NVE – Norges vassdrags- og energidirektorat

Kontrollrapport

DOKUMENTKODE: 10244558-03-RIG-RAP-002

OPPDRAAG	Uavhengig kvalitetssikring Nannestad	DOKUMENTKODE	10244558-03-RIG-RAP-002
EMNE	Kontrollrapport	TILGJENGELIGHET	Åpen
OPPDRAAGSGIVER	NVE – Norges vassdrags- og energidirektorat	OPPDRAAGSLEDER	Annika Bihs
KONTAKTPERSON	Ingrid Havnen	UTARBEIDET AV	Annika Bihs
		ANSVARLIG ENHET	10101080 Geoteknikk Samferdsel

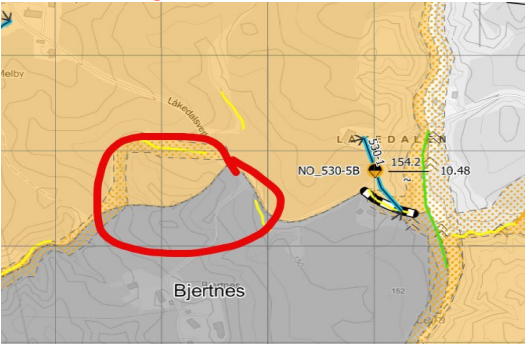
512.3	MC ber om en forklaring for valg av poretrykk ift OCR og plassering av sonderingene som er brukt i skråningen (se generell kommentar 16) Svar NO: Det er ikke tatt CPTU eller piezometer i selve sonen. Vi har derfor benyttet undersøkelser fra nabosoner. Det finnes ikke informasjon inne på platå, men sonderinger ved skråningstopp antas å være respresentative. Terrrenget er tilsvarende som i kritisk profil 512-1, og det vurderes derfor at NO_504-1 og NO_511-3 kan benyttes til vurdering av OCR og poretrykk i sone 512. MC/01: Lukkes.	Lukkes

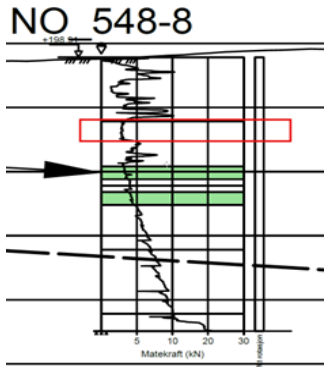
520.2	Vi ser at kvikkleiremektigheten er satt til mellom H/4-H/2. Ut fra profilet kan det se ut som det er nærmere >H/2 (se utklipp nedenfor). Ber om en begrunnelse, evt. endring av valgt kvikkleiremektigheten. Svar NO: Sondering ved skråningstopp for rotasjonsskred indikerer ikke kvikkleire. Sonderinger lengre bak indikerer stor mektighet. Totalt vurdert H/4-H/2 MC/01: Lukkes.	Lukkes
